NOTE TECHNIQUE

N° 910

DS - DSM - ID ET ID BREAK

Modification des ailes avant

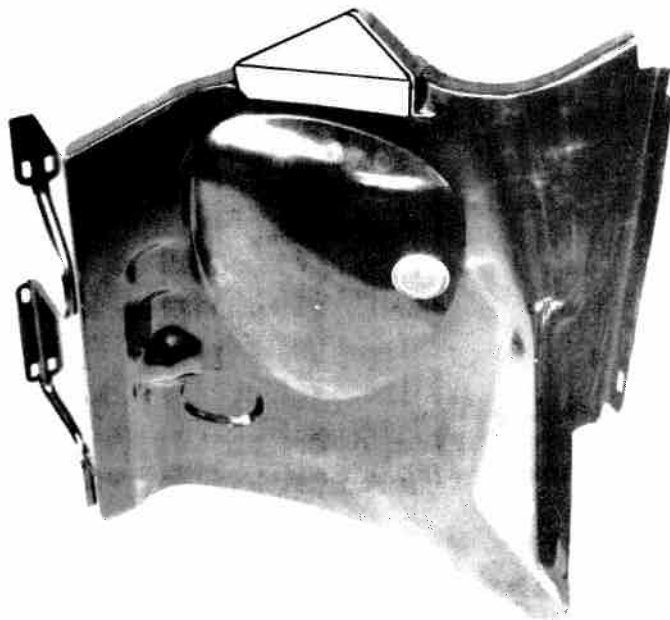
Depuis Juin 1965, les ailes avant des véhicules ci-dessus sont modifiées.

L'étanchéité entre la partie supérieure de l'écran de protection de mécanisme de suspension et l'aile est réalisée à l'aide d'un bloc de caoutchouc collé à la partie supérieure de l'écran de protection (voir figure).

Lors du remplacement d'une ancienne aile par une nouvelle, il est nécessaire de coller le bloc caoutchouc DS 851 - 109 sur l'écran de protection de mécanisme de suspension.
